## Keuringsverslag van een elektrische laagspanning- en zeer lage spanningsinstallatie

### NIET CONFORM

Straatnaam	Muizenstraat
Huisnummer	5
Busnummer	
Postcode	3520
Gemeente	ZONHOVEN
Land	België

Controlebezoek van een oude huishoudelijke elektrische installatie van een wooneenheid bij verkoop op vraag van de verkoper volgens (KB 08/09/2019) - AREI Boek 1- 8.4.2. en 8.2.1. en 4.2.4.3.

Afbeelding schakel- en verdeelbord:

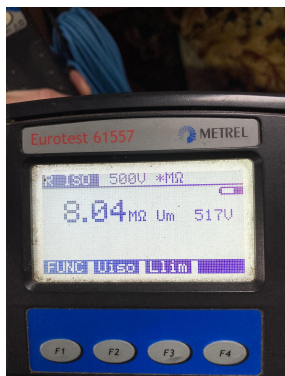
I5.01 Het verdeelbord is niet makkelijk toegankelijk. (Boek 1 Onderafdeling 5.3.5.1.C.)

Bepaalde 1 polige automaten zaten te vast om ze zonder kans op schade eruit te halen daarom geen draadsecties en interne verbindingen bekend.

I5.07 Verdeelbord dient vervangen te worden, de beschermingsgraad tegen rechtrekse aanraking is onvoldoende. (Boek 1 Onderafdeling 4.2.2.3.)

I5.09 De genaakbare, naakte onder spanning staande delen zijn onvoldoende afgeschermd. (Boek 1 Afdeling 5.1.4. en 4.2.2.3.)

I5.10 Niet gebruikte invoeringen van het verdeelbord zijn niet correct of onvoldoende afgedicht. (Boek 1 Afdeling 5.1.4. en 4.2.2.3.)
